Office of the Executive Engineer PMGSY, I.D. Purola (Uttarkashi)

विषय:- जनपद उत्तरकाशी के विकास खण्ड नौगांव अन्तर्गत पी०एम०जी०एस०वाई० फेज-7 के अन्तर्गत खरादी से स्यालना, भन्साड़ी मोटर मार्ग निर्माण हेतु (कुल लम्बाई 10 कि०मी०) हेतु 3.64 हे० वन भूमि गैर वानिकी कार्य हेतु प्रत्यावर्तन स्वीकृति का प्रस्ताव।

उपरोक्त विषयक सन्दर्भित पत्रों एवं अपर प्रमुख वन संरक्षक एवं नोडल अधिकारी, वन संरक्षण, उत्तराखण्ड, देहरादून के माध्यम से भारत सरकार, वन एवं पर्यावरण मंत्रालय, क्षेत्रीय कार्यालय देहरादून की ई०डी०एस० क्वेरी दिनांक 04.08.2016 के द्वारा विषयांकित प्रस्ताव में बिन्दुवार निराकरण निम्नानुसार है-

डिजिटल मानचित्र – जनपद उत्तरकाशी के अर्न्तगत प्रधानमंत्री सड़क योजना
 फेज – 7 के अर्न्तगत स्यालना भन्साड़ी मोटर मार्ग का नव निर्माण
 (लम्बाई 10.53 किमी0)

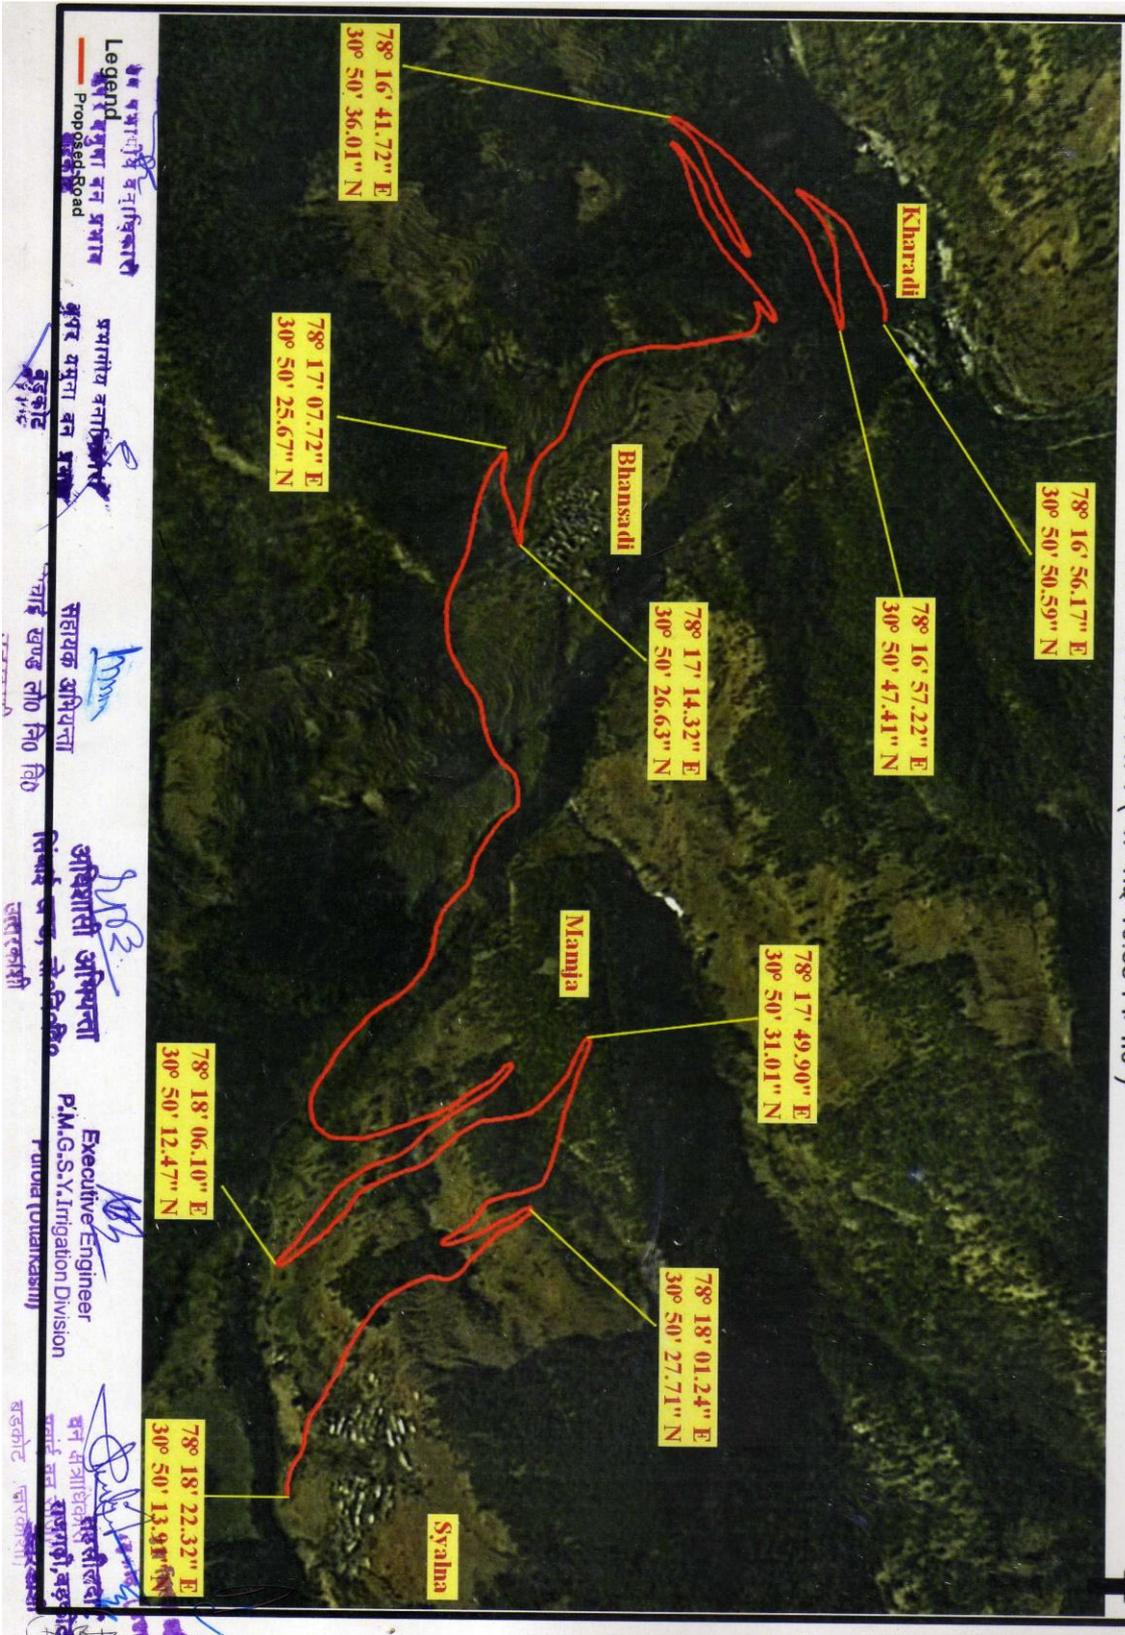
5. In the geo referenced digital map of the area proposed for diverdion uploaded at C (iv) Part-I online the geo coordinates have been shown at very few points. Also the map in on google earth image	डिजिटल मैप को संशोधित कर अधिकतम स्थानों एवं बैण्डों पर निर्देशक अंकित कर दिये गये हैं। जिसका KML file यथास्थान अपलोड कर दिया गया है। (संलग्नक-2)

which does not serve any useful purpose. May provide/upload scanned copy o GIS software generated geo referenced digital map showing geo coordinates at 200 to 300 minterval along the slignment of the proposed road including all turning points.
